Beteiligung der Öffentlichkeit zum 2. Entwurf

Vorhabenbezogener Bebauungsplan „Sondergebiet Sonnenfarm“ in Burgkernitz

Wesentliche vorliegende, umweltbezogene Stellungnahmen

aus der Beteiligung zum Entwurf nach § 4 Abs. 2 BauGB

Karte 1: empfohlene Maßnahmen

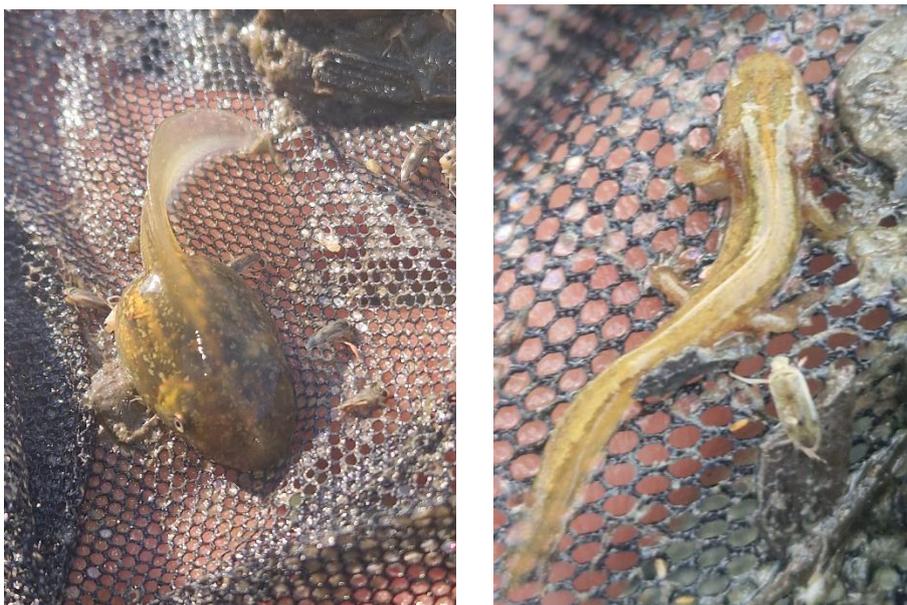
Die Anlage der Flachwasserzone im beschriebenen Gebiet ist nicht geeignet um Kranichen ein Schlaf und Ruhegewässer zu bieten, da sie sich dann nur noch in geringem Abstand vom Wald bzw. Waldsaum befinden würde. Erfahrungsgemäß meiden Kraniche solche Gewässer, da Prädatoren dort die Möglichkeit haben sich unbemerkt anzunähern. Die beschriebene räumliche Distanz ist hier nicht zu erkennen (**Bild 6, Fragezeichen**). In 100m zum geplanten Bereich verläuft ein frequenzierter Waldweg!

Zudem ist das geplante Gebiet ansteigend, was einen erhöhten Aufwand zur Herstellung des nötigen Reliefs des neuen Gewässers bedeutet, diese Ressourcen könnten sich effektiver einsetzen lassen.

Siehe Anlage Karte1 und Luftaufnahmen Bilder 5 & 6 sowie 8 & 9
